CONCOURS POUR L'ÉDIFICATION D'UN IMMEUBLE POUR L'ORGANISATION MONDIALE DE LA SANTÉ

RAPPORT DU JURY

REMARQUES SUR UN CONCOURS EXCEPTIONNEL

1^{er} prix, projet n° 014, M. le professeur Jean Tschumi, Lausanne.

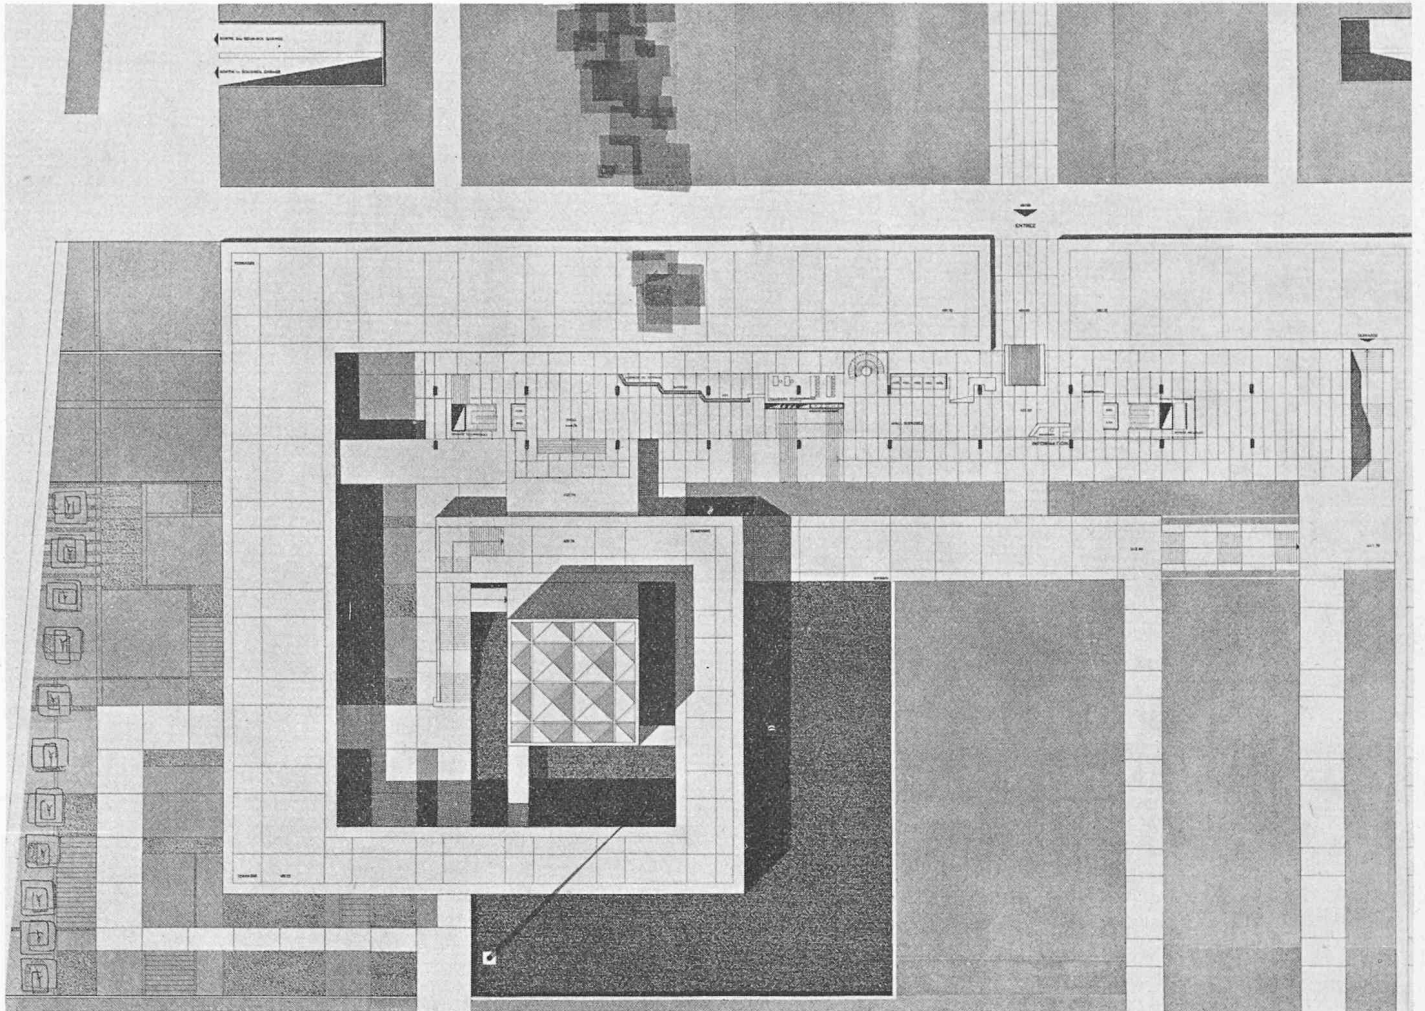
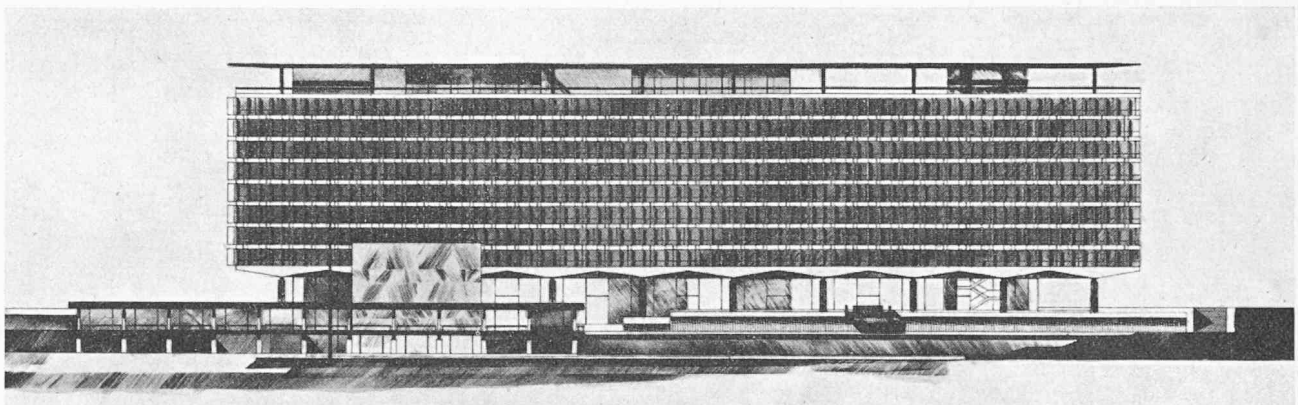
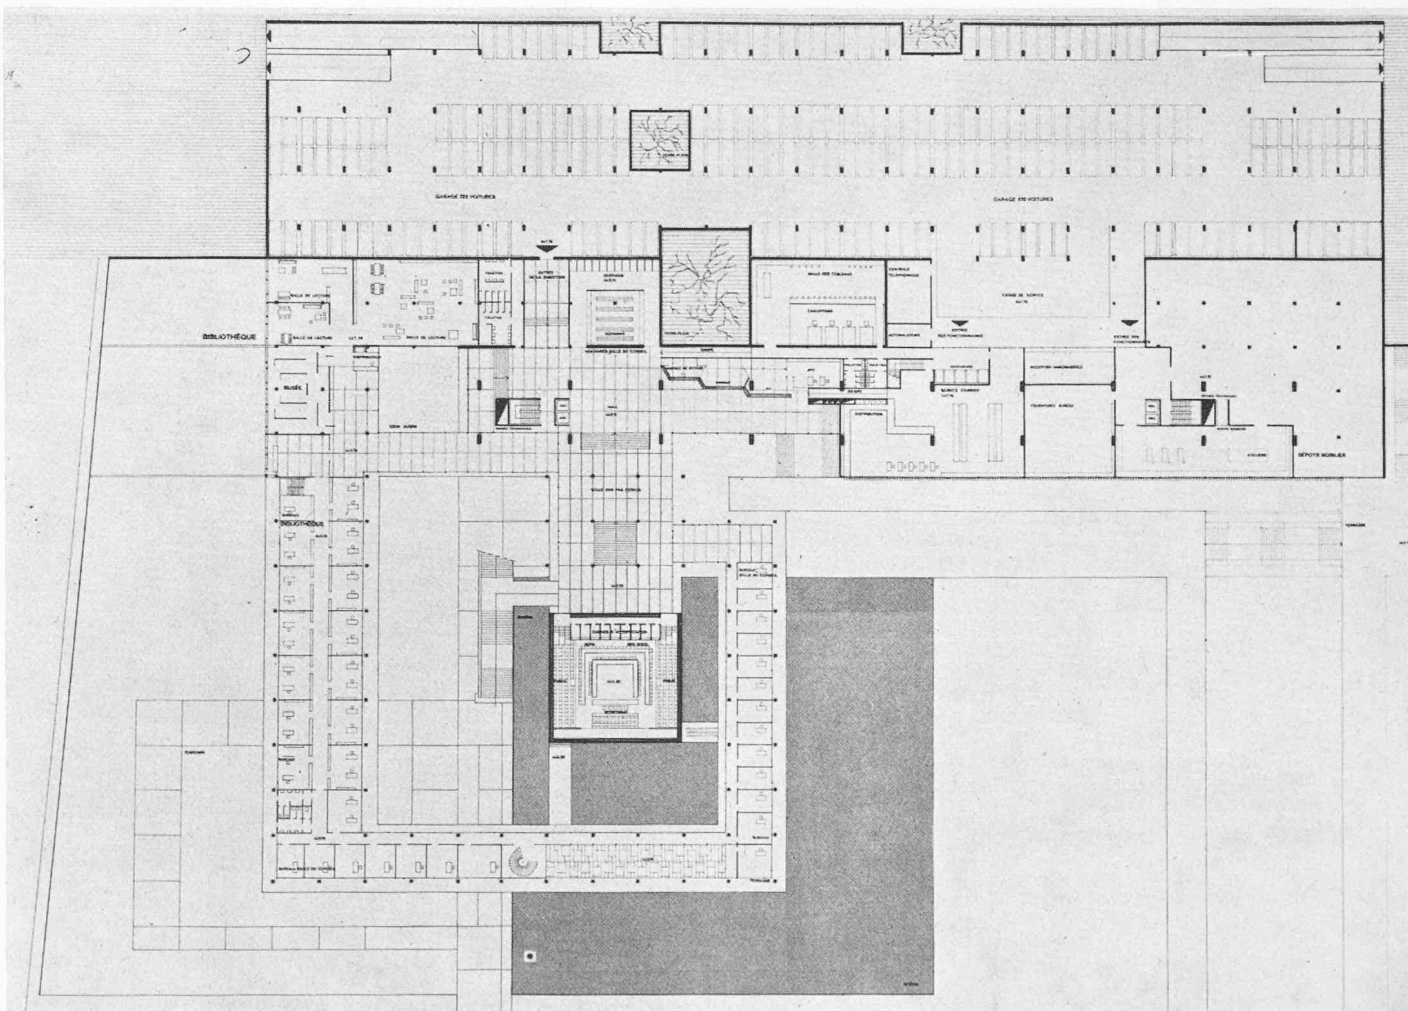
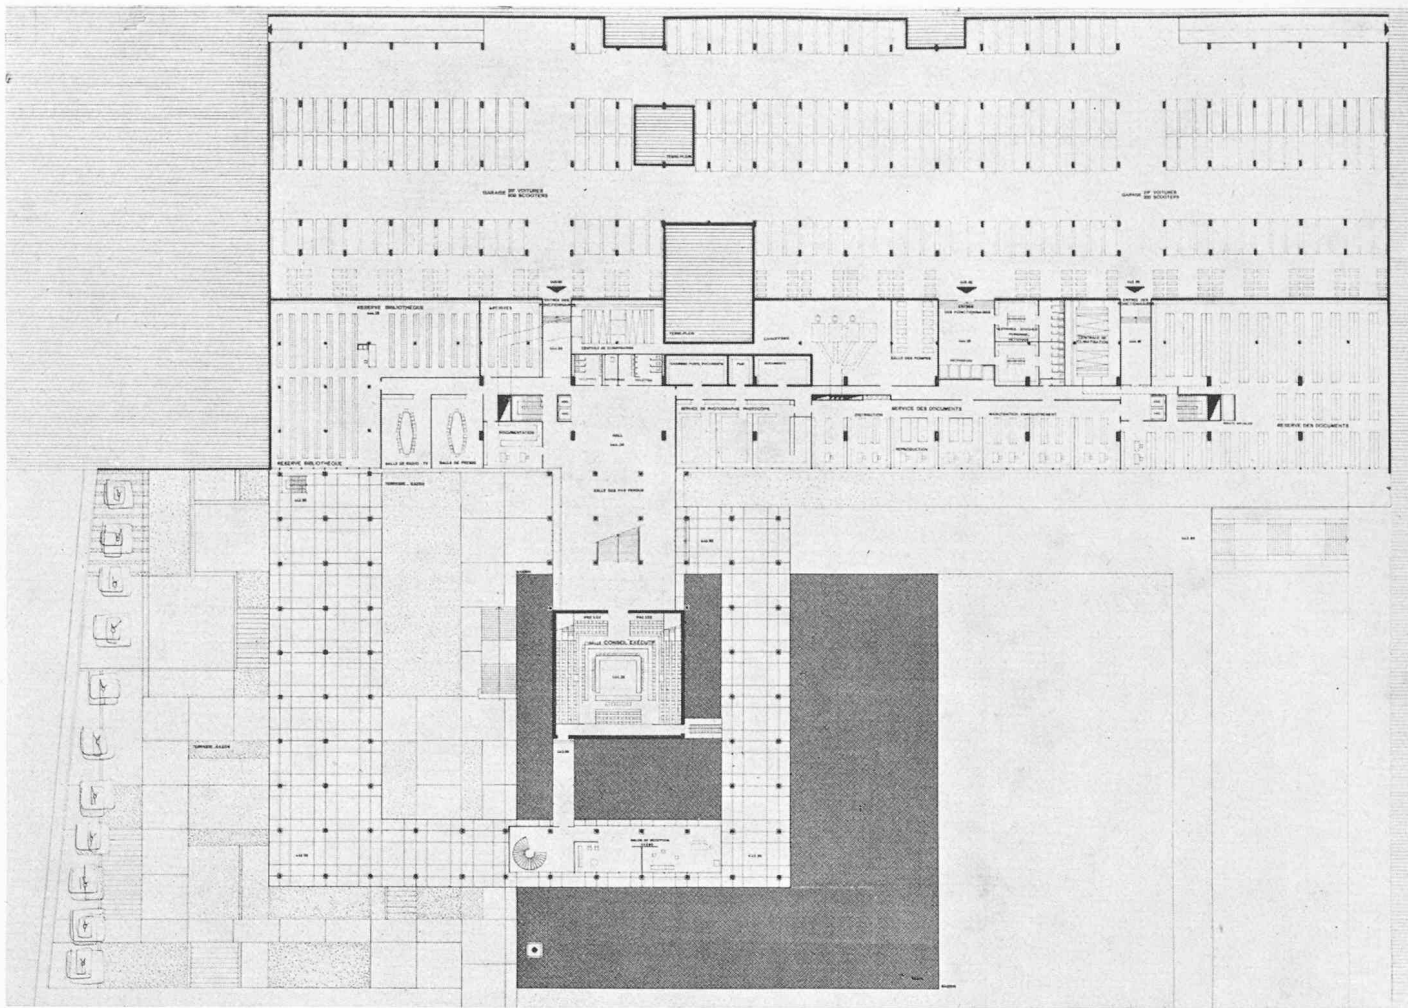
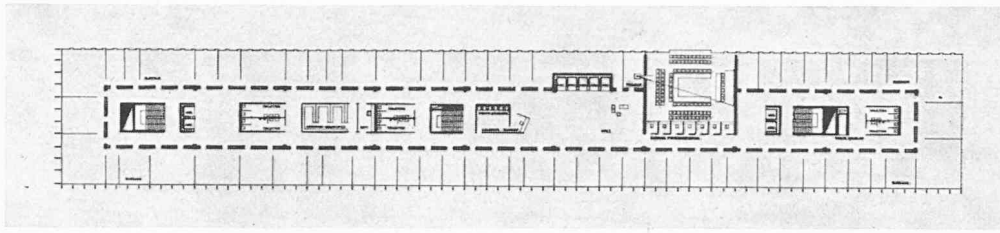
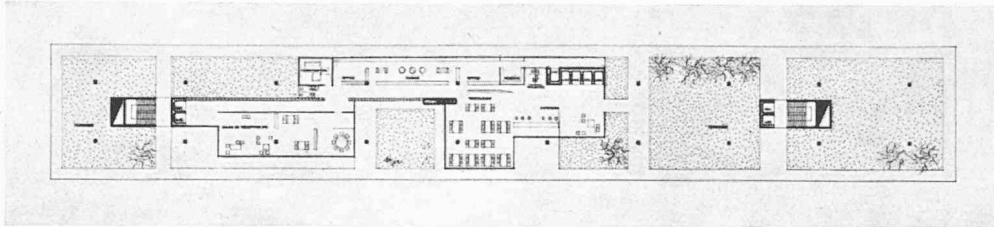
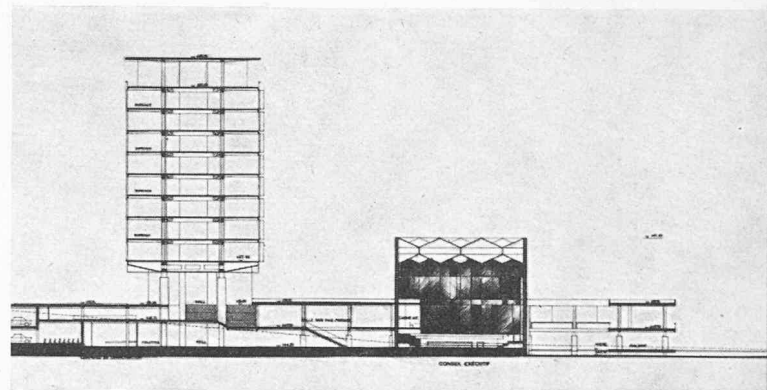
Les auteurs des projets 6 et 14 ont, tout en réservant le maximum d'espaces verts, cru devoir aménager ceux-ci avec des terrasses, escaliers, passages, etc. Le jury, unanime, estime que de tels aménagements sont superflus et qu'il y a tout intérêt à garder tout ce qu'on peut sauver du site, dans l'état naturel qui en fait le charme. L'auteur du projet n° 5 semble bien avoir senti le besoin d'une certaine liberté dans l'aménagement des espaces verts; mais ceux qu'il suggère ne sont pas à l'échelle d'un parc entourant un vaste édifice administratif.

C'est le projet n° 14 qui apporte la solution la plus intéressante ; « achevé » dès la phase initiale, l'édifice ne serait nullement défigurés par l'adjonction, côté est, d'une aile perpendiculaire de cinq niveaux.

En invitant le Directeur général à confier l'exécution de l'œuvre à l'auteur du projet n° 14, le jury recommande cependant que certaines modifications soient apportées à ce projet par son auteur. Le jury suggère notamment :

- a) que la hauteur totale du bâtiment du Secrétariat soit légèrement réduite, par réduction de la hauteur entre sols finis, compte tenu de la largeur avec laquelle ont été traitées les épaisseurs de planchers et les hauteurs sous plafond ;
- b) qu'il soit tenu compte, lors de l'étude définitive, du caractère d'instrument de travail, plus que monument « représentatif » de la salle du Conseil ;
- c) qu'il soit renoncé à certains aménagements du parc, afin de garder à celui-ci son actuel caractère naturel.

Projet n° 14, M. Tschumi

Bâtiment bien placé dans le terrain, parc dégagé au maximum, emplacement heureux de la circulation et du stationnement des voitures.

Bonnes et larges liaisons entre la salle du Conseil et le bâtiment principal.

Montage pratique de la bibliothèque.

Heureuse disposition centrale des points d'appui de l'ossature.

Aménagements trop importants de terrasses, d'escaliers extérieurs, etc.

Bonne étude des façades.

Solution la plus intéressante de l'extension : « achevé » dès la phase initiale, l'édifice ne serait nullement défiguré par l'adjonction, côté est, d'une aile perpendiculaire à cinq niveaux.
